Bescheid

über die Änderung und Ergänzung der
allgemeinen bauaufsichtlichen Zulassung
vom 26. Juni 2015

Z-33.43-1022

Wärmedämm-Verbundsysteme mit angeklebtem und angedübeltem Wärmedämmstoff

Anlage 10

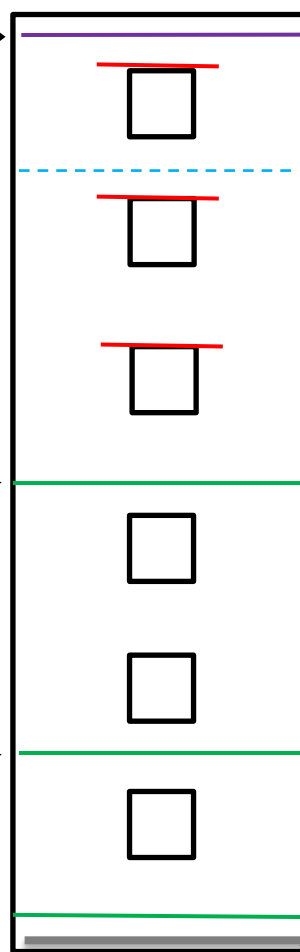
4.10.1 Für schwerentflammbare WDVS mit bis zu 300 mm dicken EPS-Platten müssen zusätzlich zu den in Abschnitt 4.6.2 enthaltenen Bestimmungen folgende konstruktiven Maßnahmen gegen eine Brandeinwirkung von außen ausgeführt werden: (siehe Anlage 10)

1. ein Brandriegel an der Unterkante des WDVS bzw. maximal 90 cm über Geländeoberkante oder genutzten angrenzenden horizontalen Gebäudeteilen (z. B. Parkdächer u. a.)

2. ein Brandriegel in Höhe der Decke des 1. Geschosses über Geländeoberkante oder angrenzenden horizontalen Gebäudeteilen nach Nr. 1, jedoch zu dem darunter angeordneten Brandriegel mit einem Achsabstand von nicht mehr als 3 m. Bei größeren Abständen sind zusätzliche Brandriegel einzubauen.

3. ein Brandriegel in Höhe der Decke des 3. Geschosses über Geländeoberkante oder angrenzender horizontaler Gebäudeteile nach Nr. 1, jedoch zu dem darunter angeordneten Brandriegel mit einem Achsabstand von nicht mehr als 8 m. Bei größeren Abständen sind zusätzliche Brandriegel einzubauen.

4. weitere Brandriegel an Übergängen der Außenwand zu horizontalen Flächen (z. B. Durchgänge, -fahrten, Arkaden), soweit diese in dem durch einen Brand von außen beanspruchten Bereich des 1. bis 3. Geschosses liegen.

Weiterhin ist ein Brandriegel (wie vorstehend beschrieben) maximal 1,0 m unterhalb von angrenzenden brennbaren Bauprodukten (z. B. am oberen Abschluss des WDVS unterhalb eines Daches) in der Dämmebene des WDVS anzuordnen. Dieser Brandriegel ist mit einem Klebemörtel vollflächig anzukleben; eine zusätzliche Verdübelung mit zugelassenen WDVS-Dübeln ist jedoch nur auszuführen, wenn sie zur Aufnahme der Lasten aus Winddruck (Windsog) benötigt wird.

- Höhe ≥ 200 mm
- nichtbrennbare Mineralwolle-Lamellenstreifen, Baustoffklasse A1 oder A2 nach DIN 4102-1 bzw. Klasse A1 oder A2 - s1,d0 nach DIN EN 13501-1, nicht glimmend, aus Steinfasern mit einem Schmelzpunkt von mindestens 1000 °C geprüft nach DIN 4102-17, mit einer Rohdichte zwischen 60 und 100 kg/m³

- mit mineralischem Klebemörtel (Bindemittel: Kalk und/oder Zement) vollflächig angeklebt und
- zusätzlich mit WDVS-Dübeln angedübelt (entweder durch den bewehrten Unterputz hindurch, oberflächenbündig unter dem bewehrten Unterputz oder im Mineralwolle-Lamellendämmstoff versenkt)

- Verdübelung mit zugelassenen WDVS-Dübeln bestehend aus Dübelteller und Hülse aus Kunststoff sowie Spreizelement aus Stahl, Durchmesser des Dübeltellers ≥ 60 mm, Rand- und Zwischenabstände der Dübel: mindestens 10 cm nach oben und unten, maximal 15 cm zu den seitlichen Rändern eines Brandriegel-Streifenelements sowie maximal 45 cm zum benachbarten Dübel
